「渦電流探傷試験、超音波探傷試験及び漏えい率試験に係る  
日本電気協会の規格の技術評価に関する日本電気協会への  
説明依頼事項(その1)」に対する回答(JEAC4203-2017)

令和2年11月9日  
(一社)日本電気協会  
原子力規格委員会

3. JEAC4203-2017「原子炉格納容器の漏えい率試験規程」に関する説明依頼質問

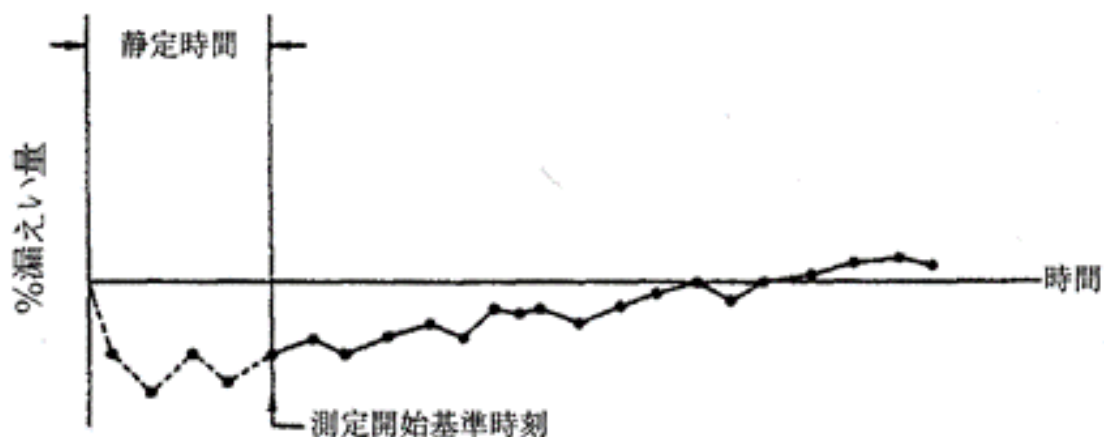
2) 「3.1.2.3 平均漏えい率及び信頼限界」及び「3.2.2.3 平均漏えい率及び信頼限界」に規定する%漏えい量  $Q$  の式は、回帰直線に切片を有する  $Q=a+bH$  の形式です。測定開始基準時刻からの%漏えい量  $Q$  を求める時、測定開始時は  $Q=0$  なので、 $a=0$  とした原点を通過する回帰直線  $Q=b'H$  としていない理由を説明してください。

また、3.1.2.3 項及び 3.2.2.3 項の (1) には「有意差がなければ、経過時間に対し無関係であり、バラツキの範囲で漏えい率は 0 である。」と規定していますが、一定の漏えいがあるという前提での試験に対してバラツキの範囲で漏えい率が 0 であるとするものの適切性について説明してください。

測定開始時は  $Q=0$  なので、最初のデータは原点上に位置します。この最初のデータが誤差やばらつきを含んでいる可能性があるため、回帰直線の切片  $a$  を考慮しています。

本規定では、分散分析により要因(経過時間)と観測データ(%漏えい量)との間の有意性の有無を検定しています。分散分析とは、観測データ(ここでは%漏えい量)における変動を誤差変動と各要因(ここでは経過時間)およびそれらの交互作用による変動に分解することによって、要因および交互作用の効果を判定する、統計的仮説検定の一手法です。観測データ(%漏えい量)が経過時間に対して有意差がなければ、観測データ(%漏えい量)の変動は経過時間に対して無関係であり、誤差変動によって変動していることとなります。したがって、漏えい率(%漏えい量の時間変化)は 0 であると判定します。

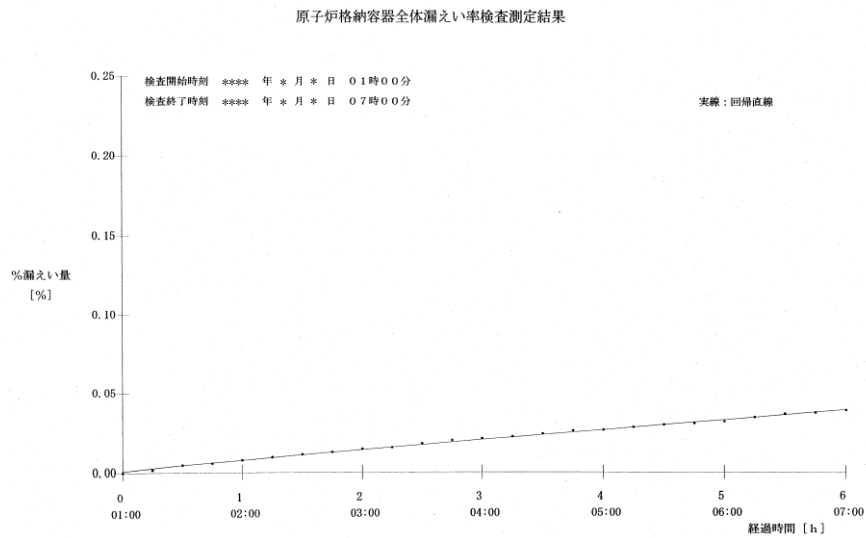
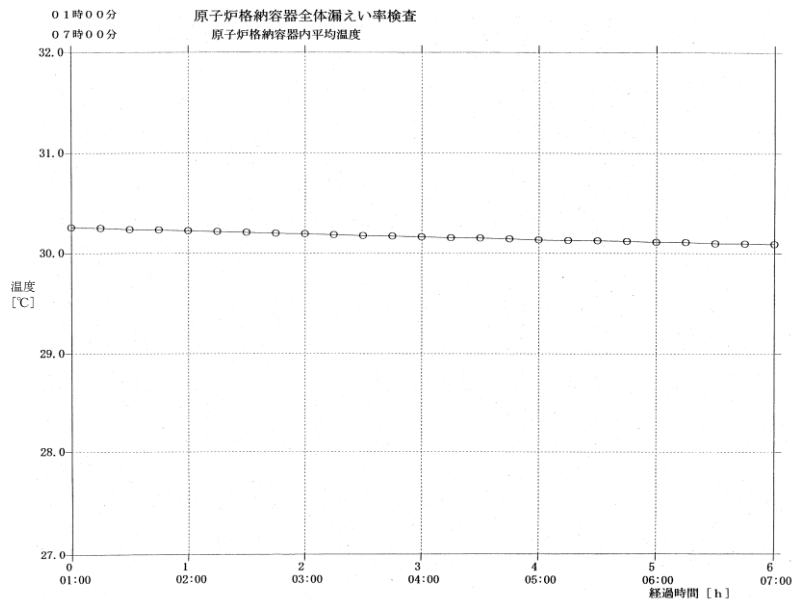
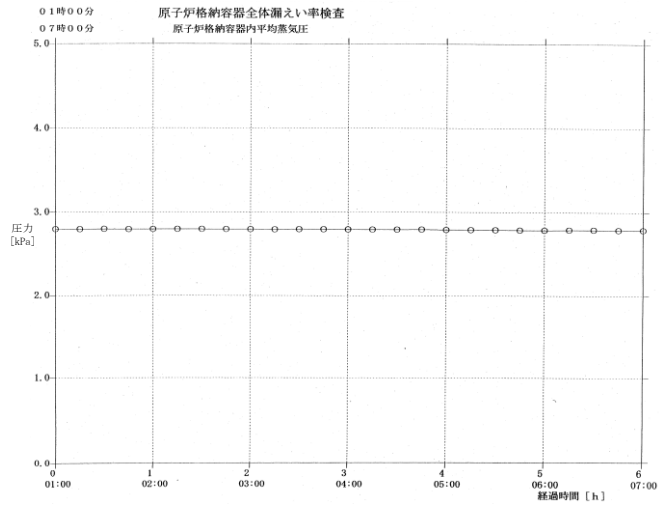
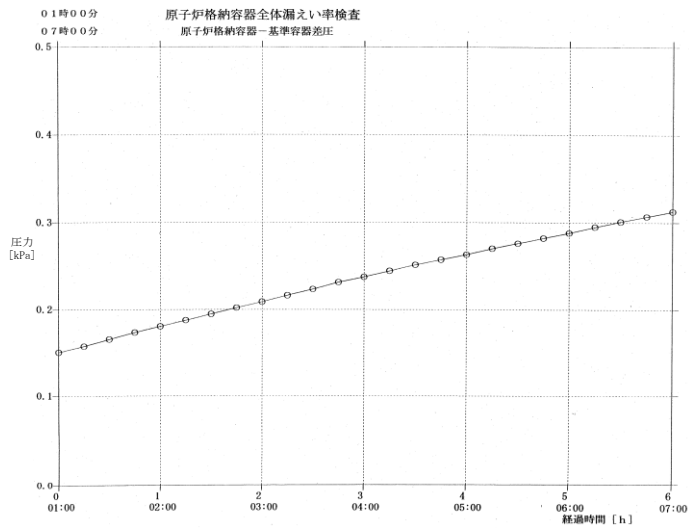
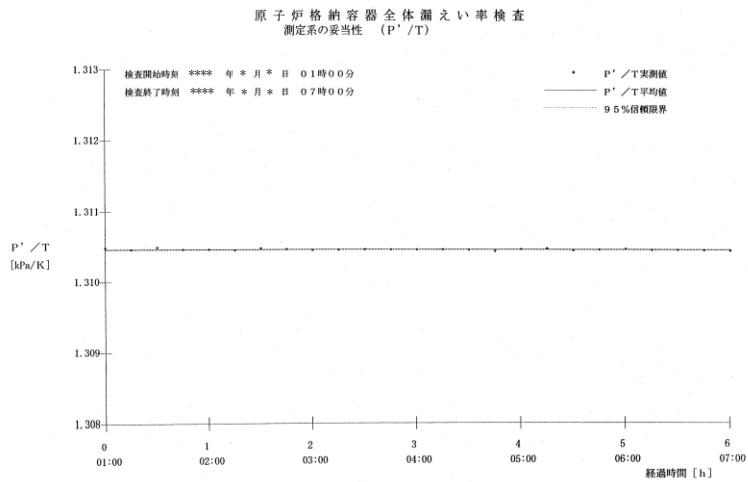
5) 「3.2.4.4 測定系の妥当性の確認」において、「試験開始時点よりの%漏えい量、平均温度、蒸気圧及び差圧をグラフにプロットする」に対応した図を示し、説明してください。

図 5)-1~5 に各測定結果プロット図の例を示す。  
 プロット結果より、前後のデータを比較することで時系列データのばらつきに特異な変化がないことを確認することで妥当性を確認している。

図 7)-1.計測器配置例

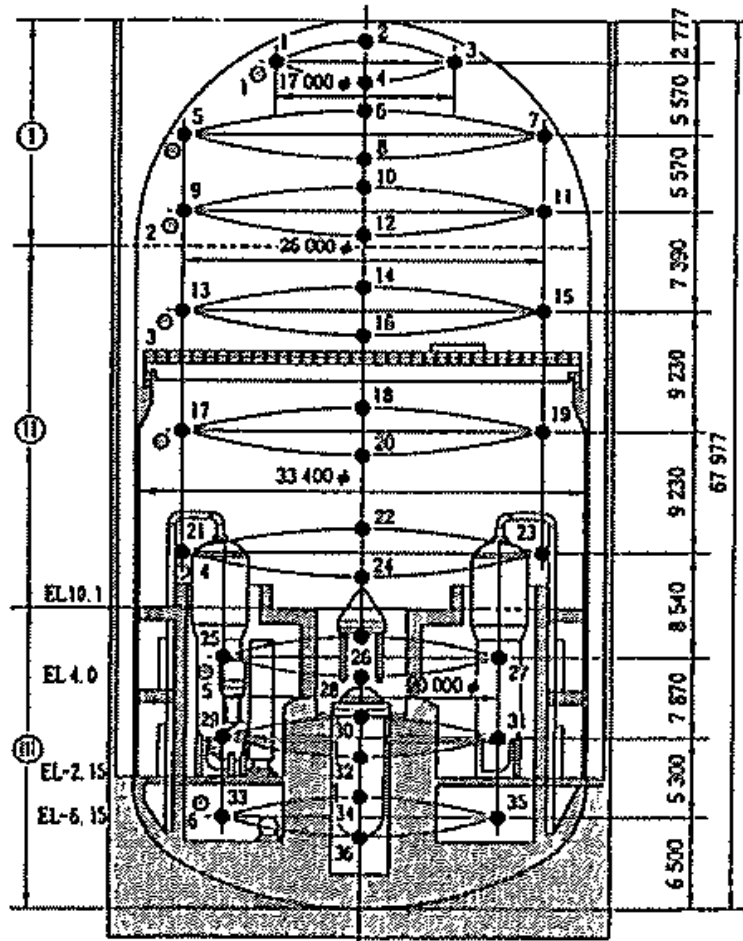
7) 「3.1.4.5 データ処理」において、原子炉格納容器内温度、露点温度については器差補正を行い、加重平均により測定時刻ごとの平均値を算出すると規定しています。このうち、加重平均の方法について説明してください。

PWR 原子炉格納容器内は体積が大きく、エリア毎の温度差も大きくなる場合がある。このため温度計測は、格納容器を高さ方向に仮想断面にてブロック分割(B1～B9)させ、分割断面毎に温度計測を行っています(図 7)-1 参照)。また、格納容器内には様々な設備が存在しており、分割断面毎に空間の欠損を考慮した体積(自由体積)から加重係数(格納容器全体を1とし、各ブロック毎に割り振った係数)を算出し、この数値を計測した値に積算し、最終的な評価用の加重平均を算出しています。(次頁表参照)
